PNP Praha - Rekonstrukce objektu V Sadech č.p. 44/2, Praha 6 - Bubeneč

ZMĚNOVÝ LIST č. 111b

ZMĚNOVÝ LIST č. 115a

Smlouva o dílo:	č. objednatele: 134V113000004 (ev.č. veřej. zak.) ze dne 25.5.2017	
Navrhovatel změny:	OHL ŽS, a.s.	
Název změnového listu:	Úprava chodníkového přejezdu	
Objekt:	IO 320 Komunikace	
Důvod a popis změny:	Po odkrytí povrchových vrstev v místě stavebního vjezdu z ulice V Sadech do areálu stavby PNP bylo zjištěno, že stávající neuspořádané podzemní vedení elektrických a sdělovacích kabelů je uloženo bez řádného krytí. Na základě tohoto zjištění bude nutné změnit skladbu chodníku tak, aby reflektovala výše uvedenou nálezovou situaci. Tato změna spočívá zejména ve změně vrchního krytu vjezdu z dlážených kostek na asfaltový povrch. Jedná se o nálezovou situaci, kterou nemohl GP předpokládat při zpracování PD.	
Technické řešení změny:	Viz příloha č. 2	
Dokumentace / příloha ZL:	Příloha č. 2 - Vyjádření projektanta komunikací IO 320 ke stavu vjezdu do areálu PNP Pelleova ul. Praha 6 Příloha č. 3 - zakres do situace

Vyjádření projektanta komunikací IO 320 ke stavu vjezdu do areálu PNP Pelleova ul. Praha 6

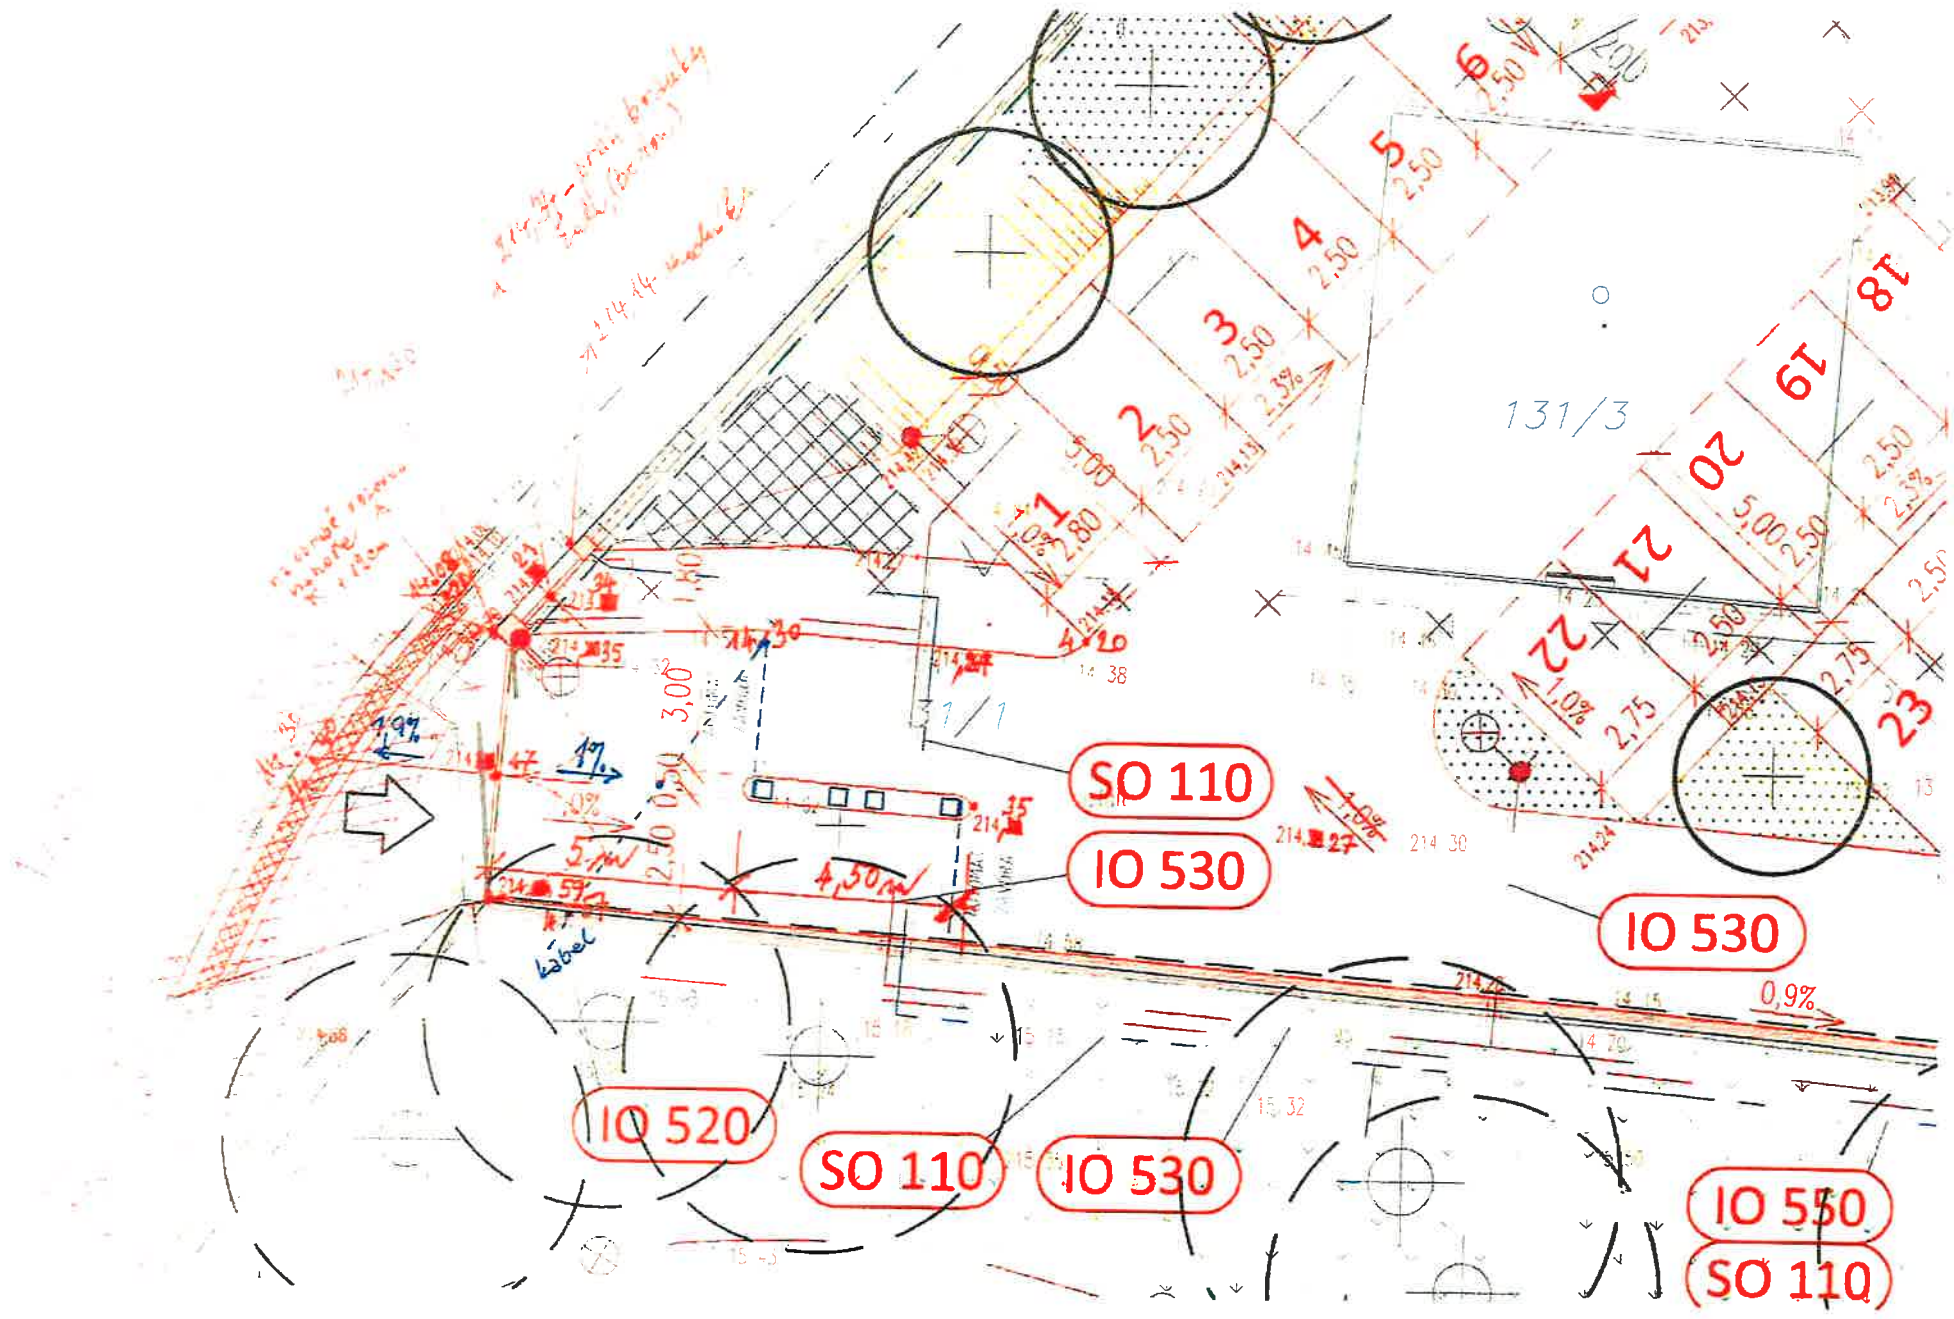
Naměřené výškové hodnoty kabelového vedení pod stávajícím povrchem chodníku a chodníkového přejezdu byly porovnány se zaměřením původního stavu vozovky a chodníku uvedeného v podkladech. Hodnoty krytí kabelového vedení se pohybovaly od 20 do 27cm, což neumožňuje plné provedení konstrukce chodníkového přejezdu do areálu, zejména ne podle původního návrhu s dlážděným povrchem.

V průběhu kontrolního dne 7.4.2021 byla z důvodů zjištění minimálního krytí stávajících kabelů v přejezdu domluvena změna konstrukce chodníkového přejezdu v kontextu návrhu původní živičné konstrukce navržené pro plochu vnitřního parkoviště.

- Náhradu ochrany kabelového vedení uloženého v mělké hloubce pod povrchem
 - Roznášení zatížení přejezdu osobními vozidly a lehkými nákladními vozidly do podloží ve větší ploše a nikoliv v podstatě bodově: pneumatika → žulová kostka → ložná vrstva z drceného kameniva s přímým tlakem zrn kameniva na nedostatečnou chráničku kabelu → následné poškození kabelu

- d) Podkladní vrstva ze stmeleného kameniva (KSC) nově označované SC C_{8,10} bude v prvním sledu nahrazovat chráničku a ve druhém sledu roznášet zatížení od vozidla z bodového v případě dlažební kostky do plošného zatížení vrstvami živice a stmeleného kameniva.

- e) Podle fotodokumentace stavu byla tímto materiálem (KSC) nebo obdobným „hubeným betonem“ překryta stávající kabelová vedení.
- f) Konstrukce viz bod 8) musí být upravena podle stávajícího stavu výškového uspořádání a výškové vazby na vozovku Pelleovy ulice, dle stavu podkladních vrstev a dle uložení kabelů s nedostatečným krytím.

- Žulová drobná dlažba	DL I	100 mm
- Ložná vrstva	HDK 4/8	50 mm
- Štěrkoдр	ŠD	150 mm
- Štěrkoдр	ŠD	150 mm
celkem		450 mm

- Žulová mozaika 60/60mm	DL I	60 mm
- Směs vápenocementová	MVC 10	40 mm
- Štěrkoдр	ŠD	180 mm
celkem		280 mm
